Modulo per la presentazione delle osservazioni per i piani/programmi/progetti sottoposti a procedimenti di valutazione ambientale di competenza statale

ID: Codice procedura (ID_VIP/ID_MATTM): 12691

“Progetto di un impianto eolico denominato “Pitigliano” ubicato nei comuni di Pitigliano (GR) e Sorano (GR) costituito da 20 (venti) aerogeneratori di potenza nominale 7,0 MW per un totale di 140,0 MW con relative opere connesse ed infrastrutture indispensabili”

Immagine 1. Vincoli ex art. 136 del CBC dal PIT della Regione Toscana e zona approssimativa dove è progettato l'impianto industriale.

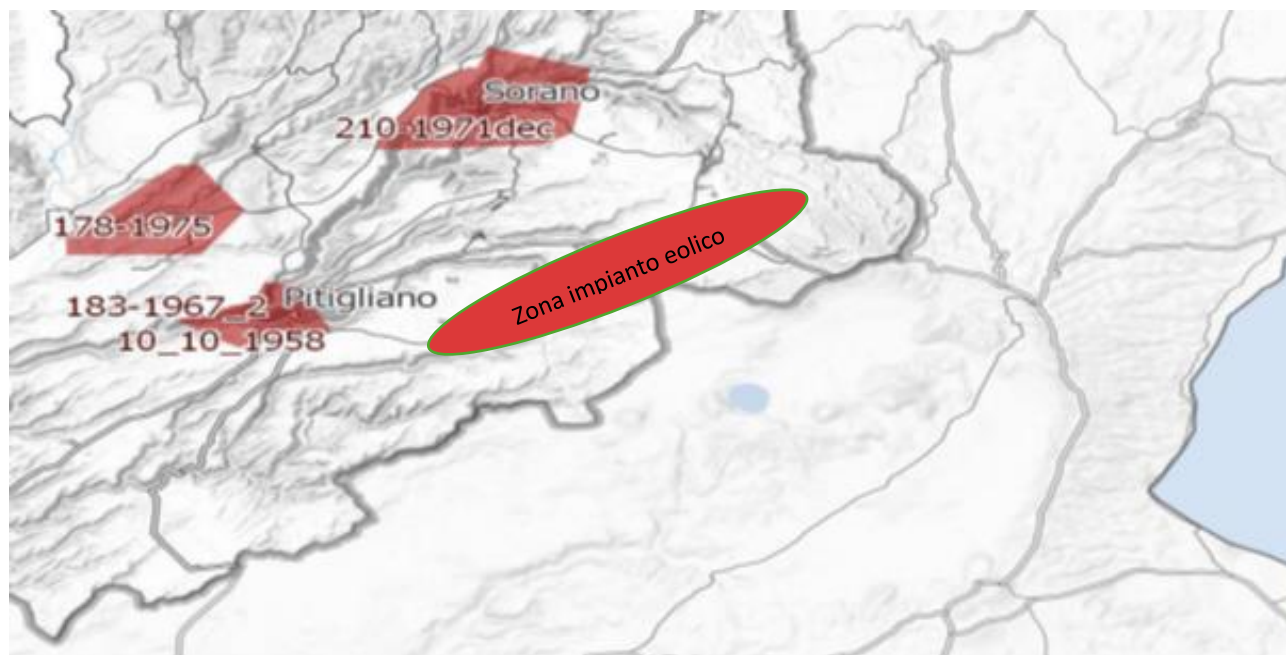
Al contrario si evidenzia che l'impianto eolico industriale citato non solo ricadrebbe con tutti e 20 gli aerogeneratori all'interno delle fasce di rispetto di 3 km di due vincoli paesaggistici di notevole interesse pubblico esistenti nella Regione Lazio e con una parte di essi nel vincolo paesaggistico del Centro abitato di Sorano (GR) quindi in aree non idonee all'installazione di impianti di energia rinnovabile. Addirittura, alcuni aerogeneratori sarebbero ubicati a poche centinaia di metri dai perimetri dei due vincoli paesaggistici laziali ex art 136 del CBC.

Inoltre, come sostiene la Proponente parte dell'impianto si verrebbe a trovare a 3,5 km dal centro abitato di Sorano. Infatti, tre degli aerogeneratori WTG 08, 09, 10 sono addirittura all'interno delle fasce di rispetto dei 3 km del suo vincolo paesaggistico di notevole interesse pubblico ex art 136 del CBC. Si evidenzia che così si crea

un'ulteriore incompatibilità con la tutela del Paesaggio.

Immagine 3. Cumulo di una parte di impianti eolici, fotovoltaici e geotermici industriali in progettazione ed esistenti intorno all’eolico industriale “Pitigliano”.

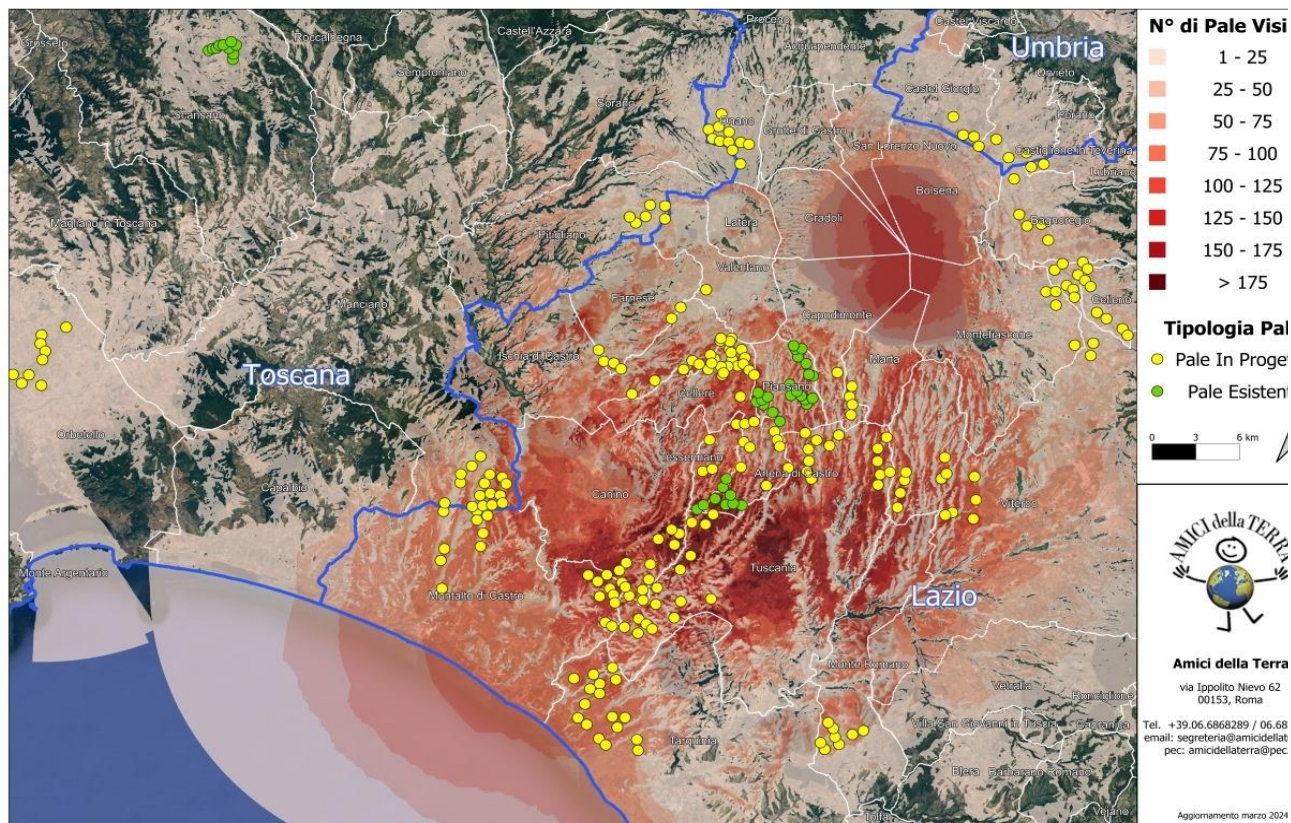
Beni Culturali “*Ambito paesaggistico, geologico e geomorfologico dell’orlo della caldera di Latera ...*” Non vengono nemmeno citati gli impianti eolici in progetto al MASE, il “Rempillo” (6 aerogeneratori) e un altro in verifica amministrativa di 14 aerogeneratori e 72, 6 MW. Ad oggi nei territori di Pitigliano, Sorano e in quello limitrofo potenzialmente potrebbero essere insediati 40 aerogeneratori alti 200 metri e larghi 170. Ma la proponente non cita neanche altri impianti che creerebbero il cumulo e quindi maggiore impatto. Infatti, sul territorio della “Città del Tufo” (Sorano e Pitigliano) impatterebbero anche l’impianto eolico “Montarzo” di Onano con 13 aerogeneratori con le dimensioni ricordate, l’altro eolico industriale nel territorio di Valentano con sette aerogeneratori (stesse dimensioni), gli impianti di Farnese con un minieolico di 3 Torri alte 60 metri già installate in località Poggio del Crognolo e l’impianto eolico industriale “Vallerosa” (7 aerogeneratori alti 200 metri e larghi 158 metri) in procedura VIA presso la Regione Lazio. Inoltre, altri impianti del minieolico già presenti a Valentano, Cellere e Piansano e due progetti eolici industriali con le stesse dimensioni (200 m x 170 m) nel Comune di Ischia di Castro. La valutazione del cumulo non prende neanche in considerazione gli impianti industriali di fotovoltaico e agrivoltaico in progetto a Farnese, Valentano, Ischia di Castro, Cellere. L’impianto geotermico in procedura Via al MASE, progettato nella Caldera di Latera. Quindi è stata effettuata una valutazione del potenziale impatto cumulativo non veritiera a dispetto di quanto affermato dalla proponente che sostiene di aver preso in considerazione uno spazio di 10 km intorno al suo impianto per gli impatti che si creerebbero.

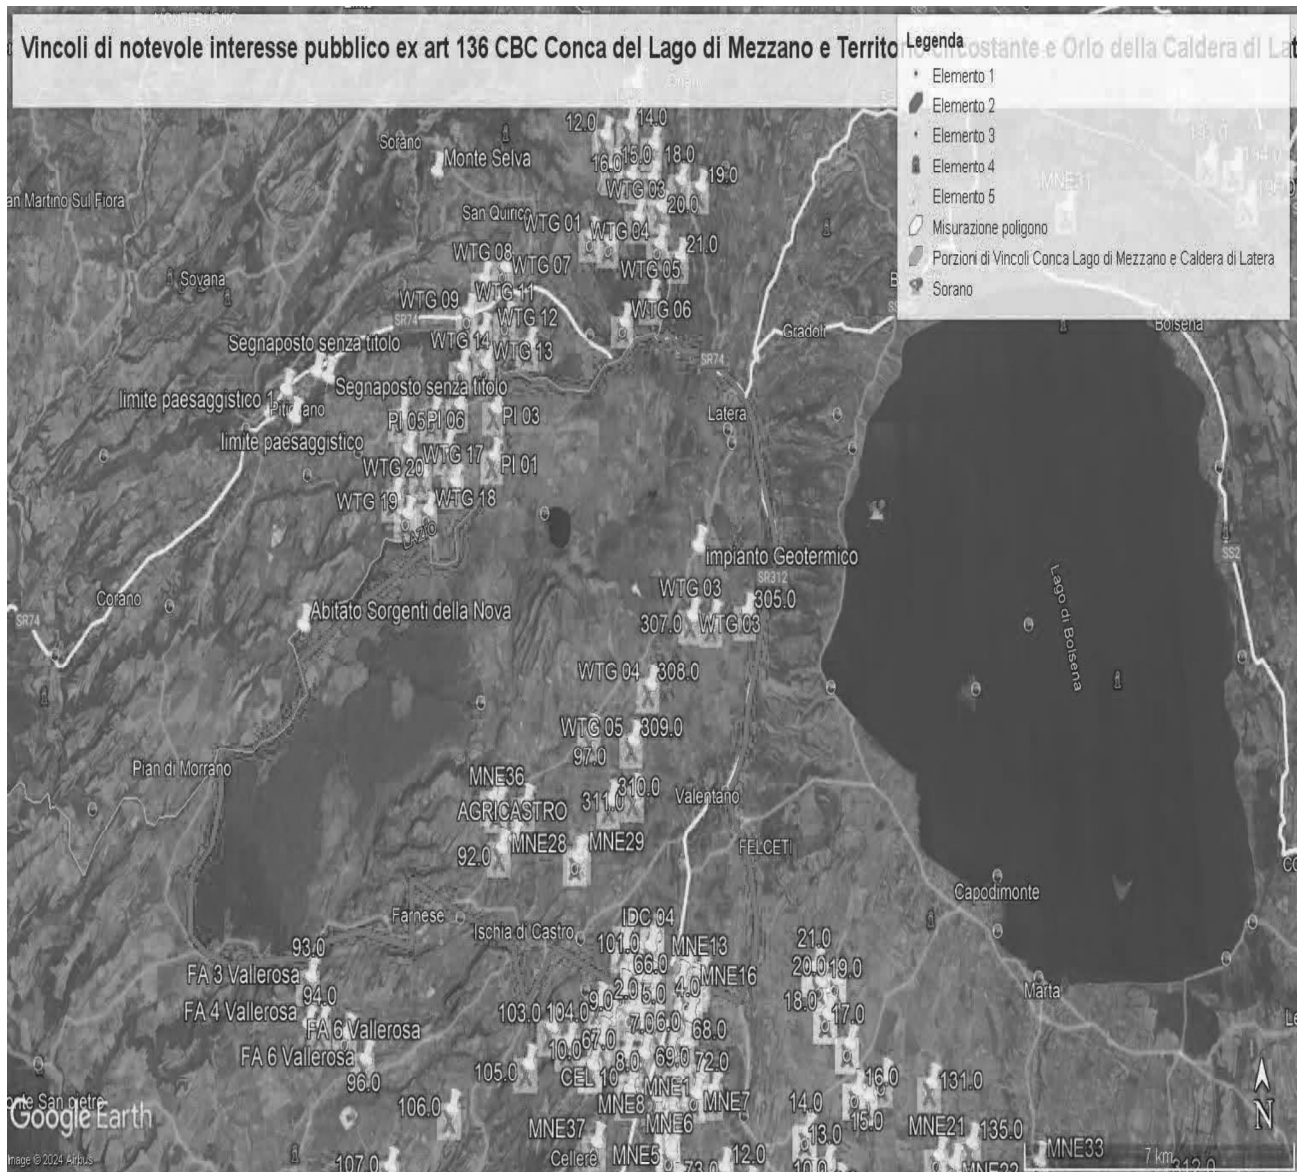
Come è illustrato nell'immagine si ribadisce che l'impianto industriale "Pitigliano" ricade completamente all'interno delle fasce di rispetto dei due vincoli di notevole

interesse pubblico e lambisce quelle di un terzo vincolo e quindi come affermato dal Consiglio di Stato nelle sentenze citate, l'impianto è insediato in area non idonea ai sensi dell'art. 20 comma 8 lettera c quater del D.Lgs. n. 199/2021 e ss.mm.ii al contrario di quanto sostiene la proponente.

IMMAGINE n. 3 Impianto eolico industriale “Pitigliano” e distanze aerogeneratori dai Vincolo “Orlo della Caldera di Latera.

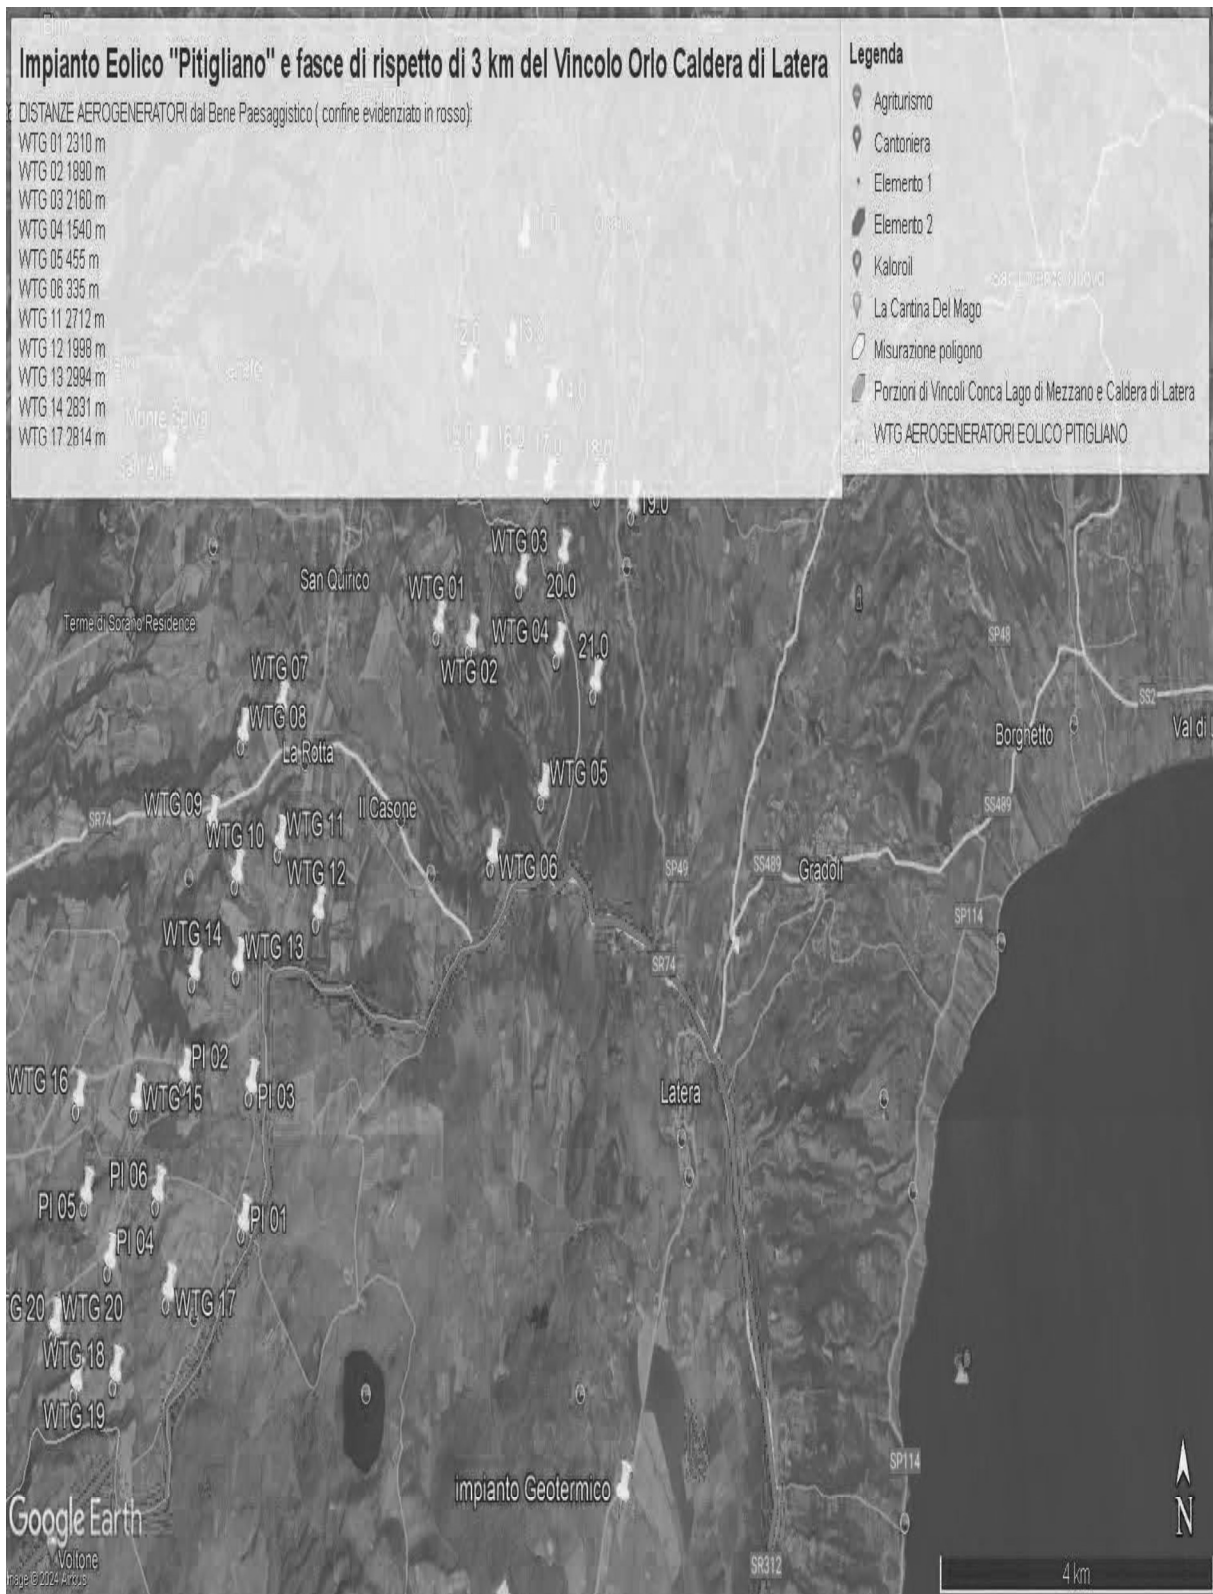
Concludendo, si evidenzia ancora che la proponente non effettuando la procedura prevista dalla Parte III delle Linee Guida nazionali ha ignorato un vincolo paesaggistico di notevole interesse pubblico istituito con un provvedimento del Segretariato regionale del Ministero della Cultura per il Lazio che ha emanato il Decreto di dichiarazione di notevole interesse pubblico n. 22 del 15.02.2024 ai sensi e per gli effetti dell'art. 136, co. 1, lett. c) e d) del decreto legislativo 22 gennaio 2004, n. 42, "Ambito paesaggistico, geologico e geomorfologico dell'orlo della caldera di

Latera e delle sue pendici interessate dai centri eruttivi periferici" nei comuni di CELLERE, FARNESE, ISCHIA DI CASTRO, LATERA, PIANSANO.

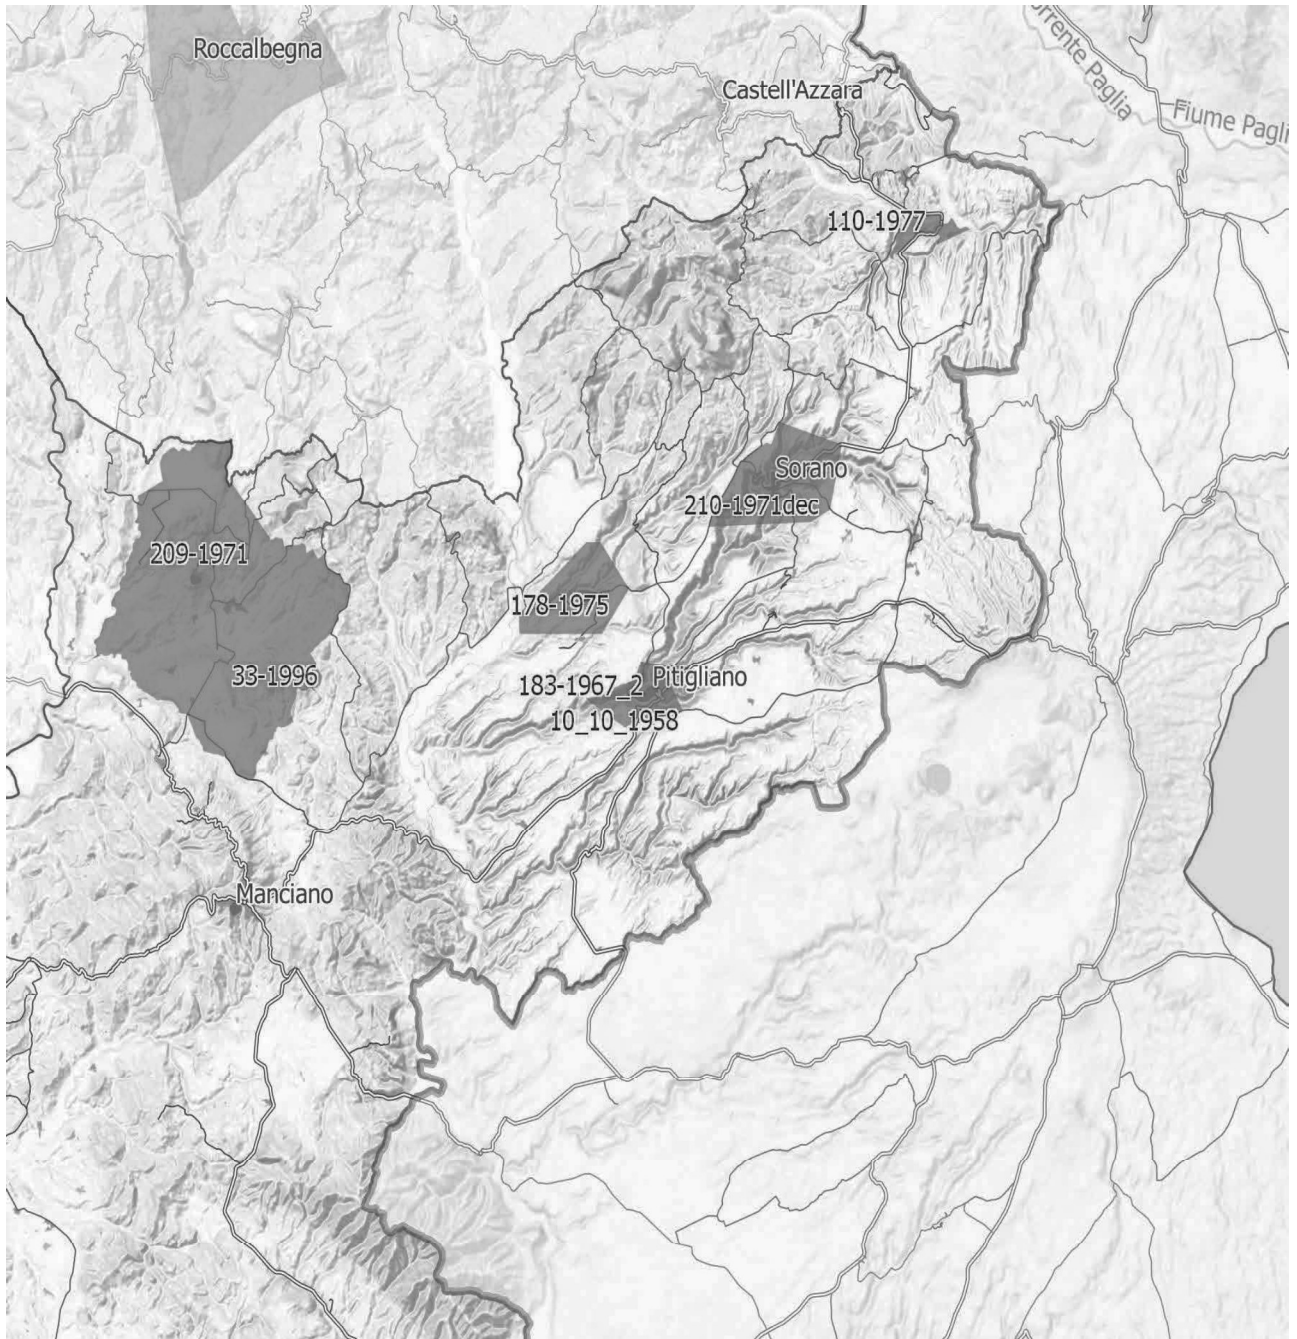
IMMAGINE n. 4 Si evidenzia che i tre aerogeneratori WTG 07, WTG 08 e WTG 09 impattano con il vincolo paesaggistico di notevole interesse pubblico del Centro Storico di Sorano. Il WTG 07 si troverebbe a 2828 m, WTG 08 2504 e WTG 09 2990. Il cavidotto dell'impianto invece impatta in buona parte del Vincolo paesaggistico ex art. 136 del CBC del Centro Storico di Pitigliano.

IMMAGINE n 5. Mappa eolici elaborata dall'Associazione Amici della Terra. La mappa evidenzia il cumulo degli impianti tra Lazio e Toscana.

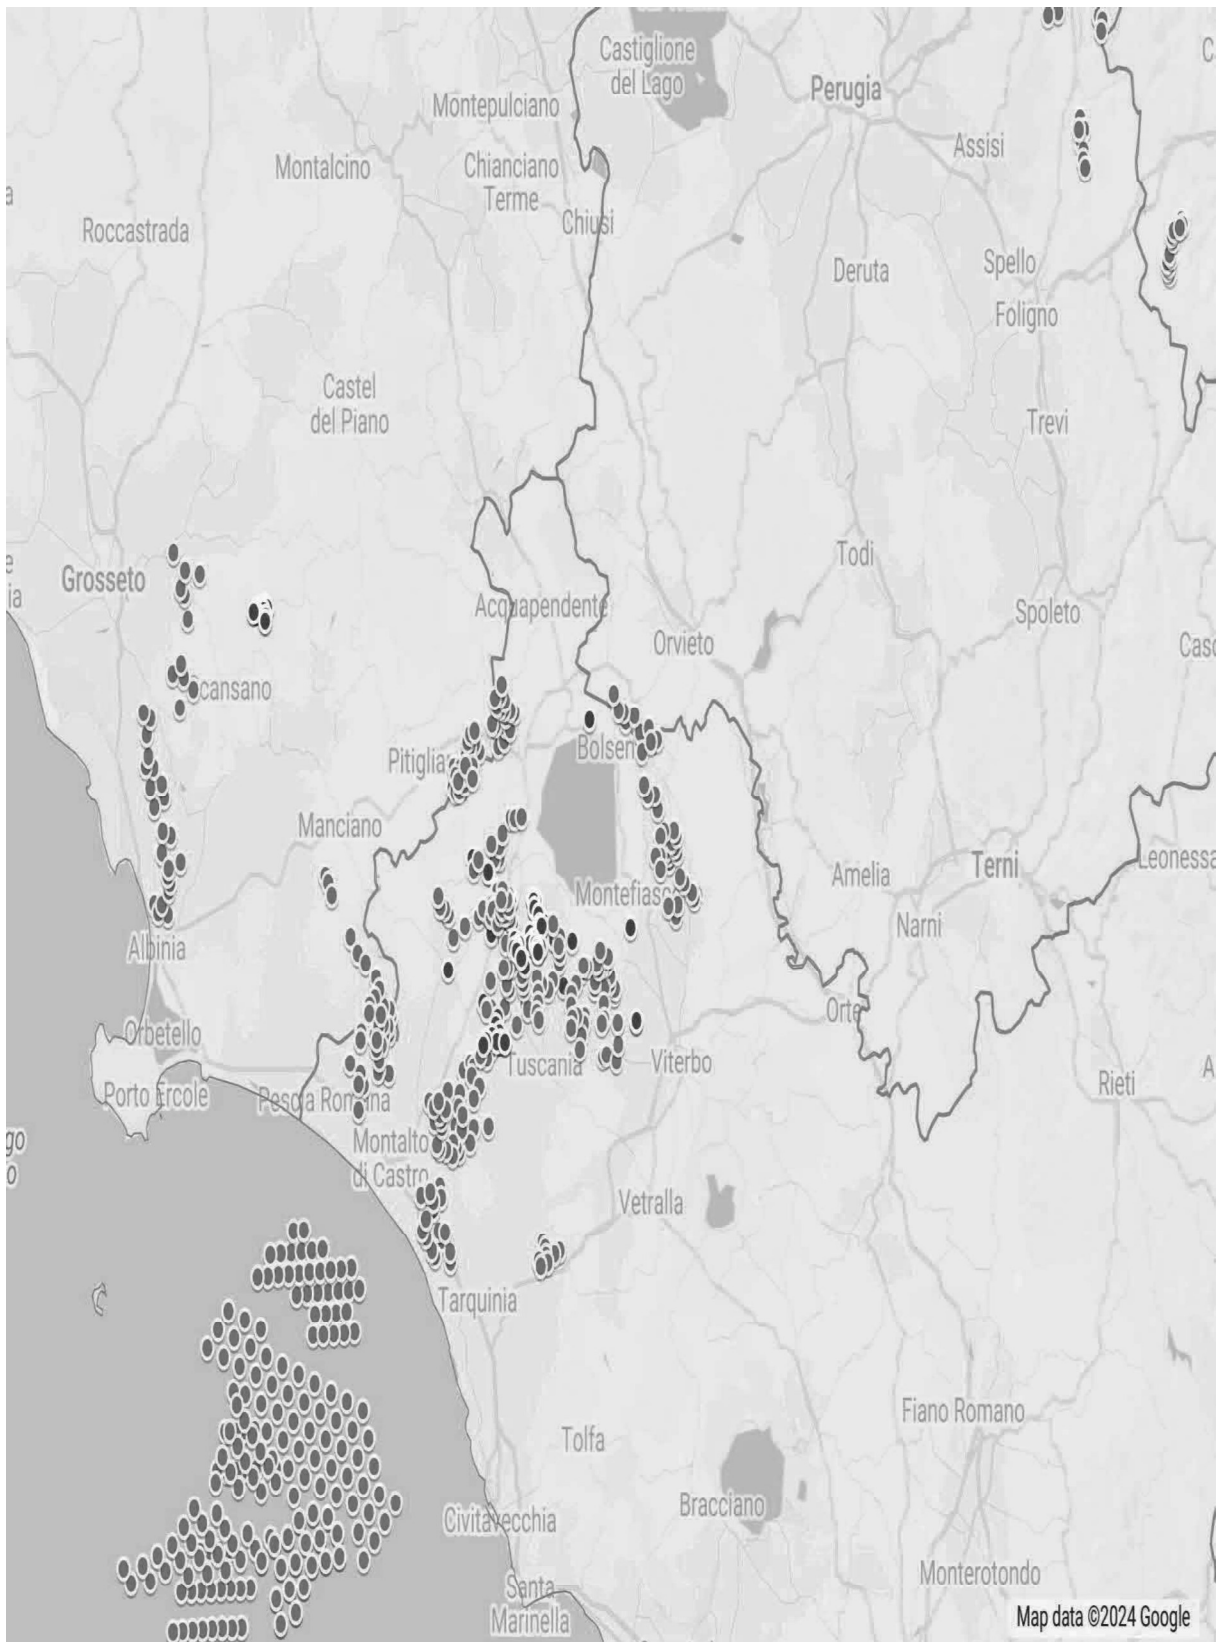
Riguardo al cumulo degli impianti FER, le mappe prodotte dalla proponente riguardano, come già evidenziato, soltanto una parte molto piccola degli impianti FER dell'area intermedia e vasta e in particolare di quelli eolici che contribuiscono a creare un notevole cumulo e la saturazione del territorio tosco laziale. Riguardo al cumulo dei soli impianti eolici si riporta la mappa dell'intervisibilità degli impianti eolici elaborata dall'Associazione nazionale “Amici della Terra”.

Se agli impianti eolici rappresentati qui sopra che non comprendono sia l'impianto eolico Pitigliano e le altre 14 pale del progetto eolico in verifica amministrativa sempre nel territorio di Pitigliano si aggiungono i migliaia di ettari (7000 fin'ora) di territorio occupato dagli impianti fotovoltaici e agrivoltaici e dalle altre tipologie appare chiaro il numero spropositato degli impianti FER nella bassa toscana e nella Tuscia.
